**Věc: Vyjádření správce vodovodu a kanalizace k PD**

**Akce:** „II/115 hr.m. Prahy-Lety, rekonstrukce“ – žádost o vyjádření k PD pro změnu ÚR a SP ve společném povolení – **úsek Praha - Černošice**

**Věc: Vyjádření provozovatele vodovodu a kanalizace k PD**

**Akce:** „II/115 hr.m. Prahy-Lety, rekonstrukce“ – žádost o vyjádření k PD pro změnu ÚR a SP ve společném povolení – **úsek Dobřichovice - Lety**

**PŘEHLEDNÁ SITUACE - 1. ÚSEK**  
 II/115 HR. HL. M. PRÁHY - LETY, REKONSTRUKCE ČERNOSICE/  
 M 1:5 000

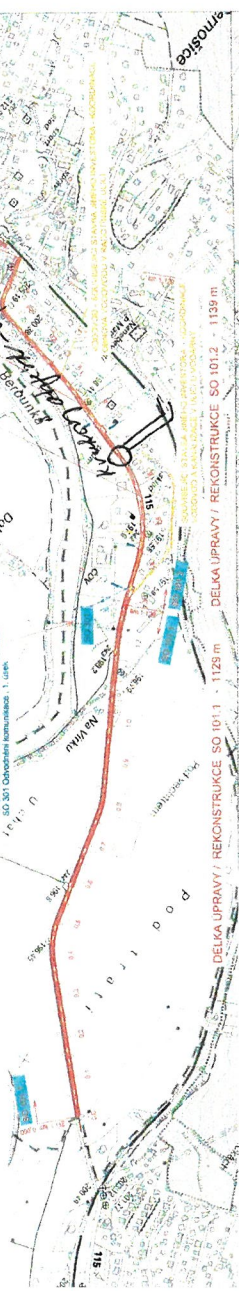
V předmětné oblasti se nachází kanalizační a vodovodní síť v naší správě (viz příloha). V některých úsecích se počítá s koordinací se stavbou jiného investora (město Černošice) při výměně V řadu/řadů.

**Upozorňujeme, že v souvislosti se stavbou pod názvem Optimalizace trati Černošice (včetně) – odb. Berounka (mimo) má dojít ke stavbě kruhového objezdu (cca v 1,7 km) a stavbou nové silnice s novým podjezdem trati, jejíž součástí bude i přeložka několika vodovodních řadů. Stanovisko k DÚR jsme psali 6.2.2023.**

**Upozorňujeme, že ochranné pásmo sítí v naší správě je dle zákona č. 274/2001 Sb. o vodovodech a kanalizacích 1,5 m od vnějšího líce potrubí na obě strany. V ochranném pásmu je možné provádět práce jen pod dohledem provozovatele/správce V+K.**

**PŘEHLEDNÁ SITUACE - 2. ÚSEK**  
 II/115 HR. HL. M. PRÁHY - LETY, REKONSTRUKCE DOBRŮCHOVICE-LETY/  
 M 1:5 000

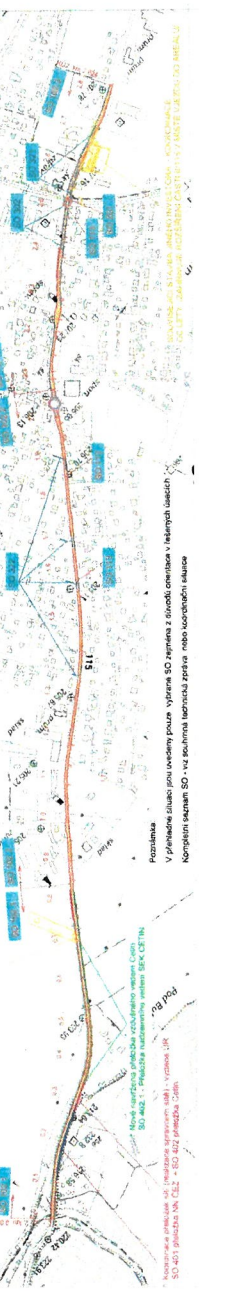
V předmětné oblasti se nachází kanalizační a vodovodní síť v naší správě (viz přílohy).

**Upozorňujeme, že ochranné pásmo sítí v naší správě je dle zákona č. 274/2001 Sb. o vodovodech a kanalizacích 1,5 m od vnějšího lince potrubí na obě strany. V ochranném pásmu je možné provádět práce jen pod dohledem provozovatele/správce V+K.**
